АЭРОПРАКТ ИНФОРМАЦИОННЫЙ БЮЛЛЕТЕНЬ

ЗАМЕНА ФОРТОЧЕК ДВЕРИ НА САМОЛЕТЕ А-22. ИБ А-22-07

ОБЯЗАТЕЛЬНЫЙ

Рис. 1.

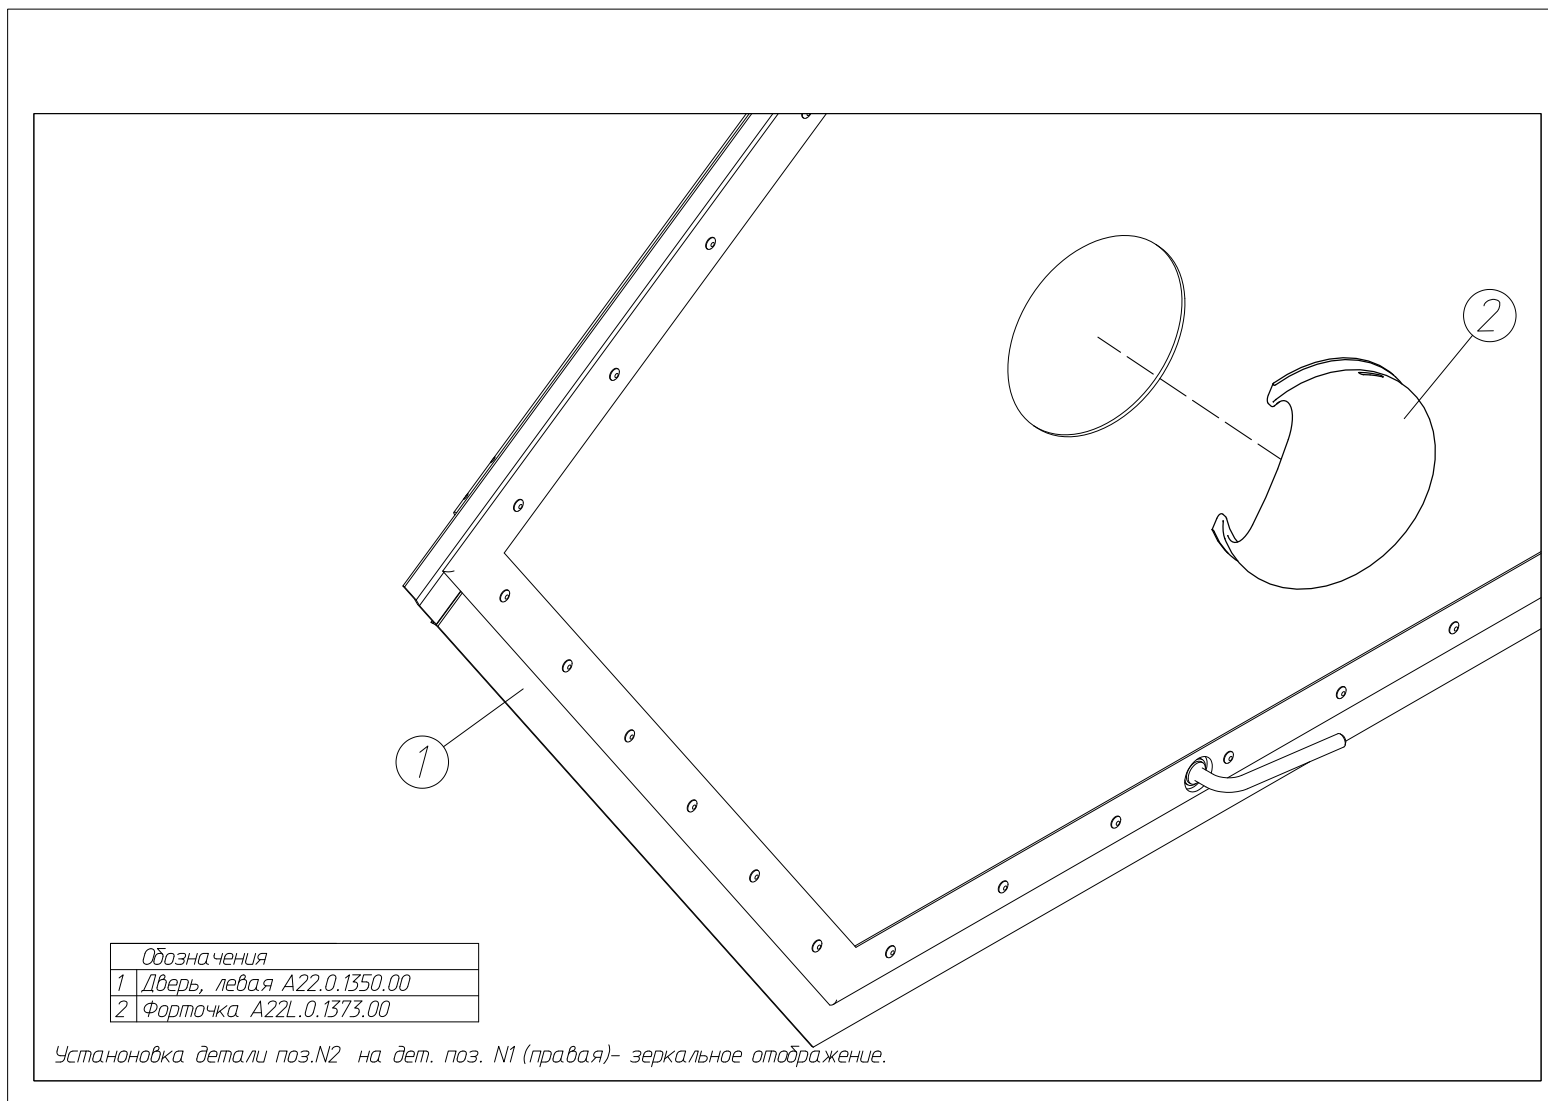
Форма форточки образует фокусирующую линзу, которая при воздействии солнца оплавляет ткань сидений и коврики.

■ **ПРЕДОСТЕРЕЖЕНИЕ:** в безоблачную погоду солнечные лучи, проходя через форточку, могут оплавливать материал сидений и коврики. На новых форточках этот эффект исключен за счет равномерной толщины стекла по поверхности форточки.

1. Снять старую форточку.
2. Установить новую форточку (2), сжав ее в руке, на место старой.
3. Вставить планку (3).

◆ **ПРИМЕЧАНИЕ:** Форточка устанавливается с внешней стороны двери, а планка с внутренней.
